附件：

工程名称:广西北部湾国际生鲜冷链园区项目(一期)11#、13#、14#楼强电及2、3#配电室
改造工程(重)

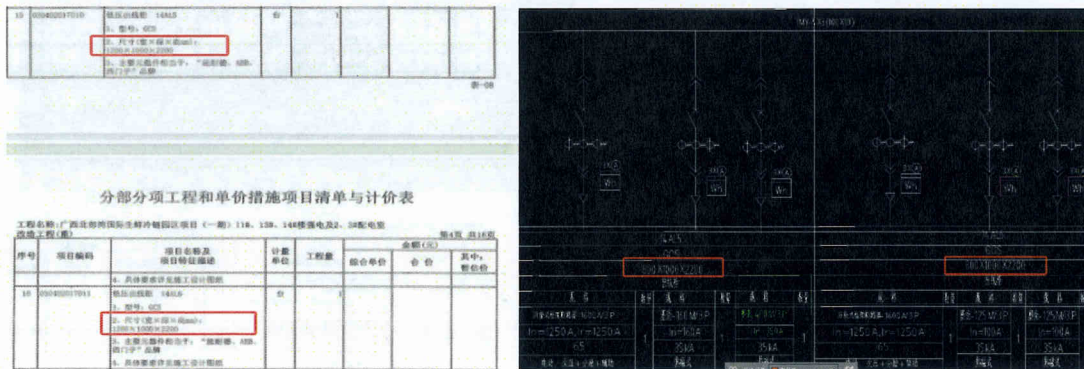
6、贵司提供的招标清单内的电气设备安装工程中序号 12-14 低压出线柜 18AL4-6 柜体尺寸为 1200*1000*2200（宽*深*高）与设计图纸（图号为 U20001S-A01-08 18# 专变 0.4kV 系统配置图）内 600*1000*2200（宽*深*高）冲突，建议贵司修改低压出线柜尺寸为 600*1000*2200（宽*深*高），请贵司明确！

答复:以招标工程量清单为准。招标文件第五章工程量清单第 3.4 条 已

说明“分部分项工程项目和单价措施项目，应根据招标文件和招标工程量清单项目中的特征描述确定综合单价计算。如出现招标工程量清单特征描述与设计图纸不符时，投标人应以招标工程量清单的项目特征描述为准，确定投标报价的综合单价。”

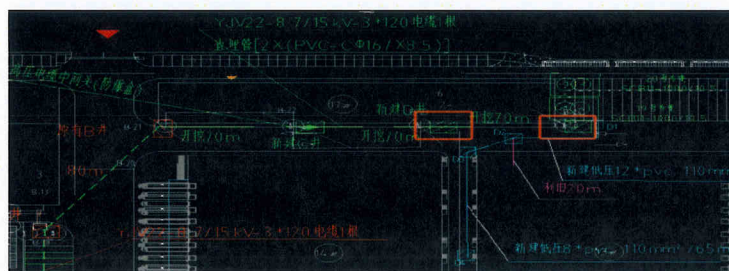
13、贵司提供的的工程量清单序号 89 项“8mm 后花纹钢盖板制作、安装”与序号 125 项“配电室电缆沟”中的电缆沟盖板是否重复了,请贵司明确!

答复:以招标工程量清单为准。招标文件第五章工程量清单第 3.4 条 已说明“分部分项工程项目和单价措施项目,应根据招标文件和招标工程量

清单项目中的特征描述确定综合单价计算。如出现招标工程量清单特征描述与设计图纸不符时，投标人应以招标工程量清单的项目特征描述为准，确定投标报价的综合单价。”

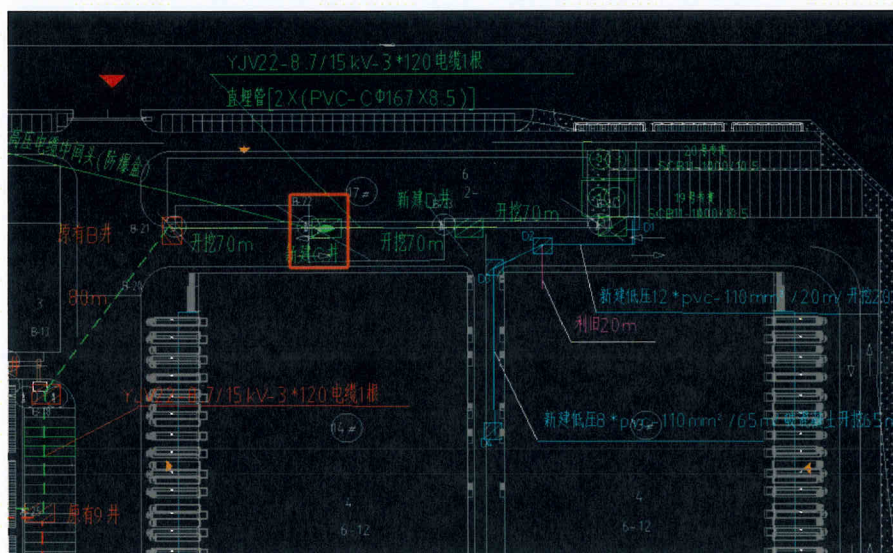
16、贵司提供的招标图纸，新建 C 井属于高压中间头电缆井，且按设计规范施工工艺及验收要求，中间头电缆井规格至少应为 2m*3m, 但清单中未见列有该中间头井的子项，且图纸中未见有相应的电缆井施工图，是否漏项，请贵司明确！

答复：以招标工程量清单为准。招标文件第五章工程量清单第 3.4 条 已说明“分部分项工程项目和单价措施项目，应根据招标文件和招标工程量清单项目中的特征描述确定综合单价计算。如出现招标工程量清单特征描述与设计图纸不符时，投标人应以招标工程量清单的项目特征描述为准，确定投标报价的综合单价。”
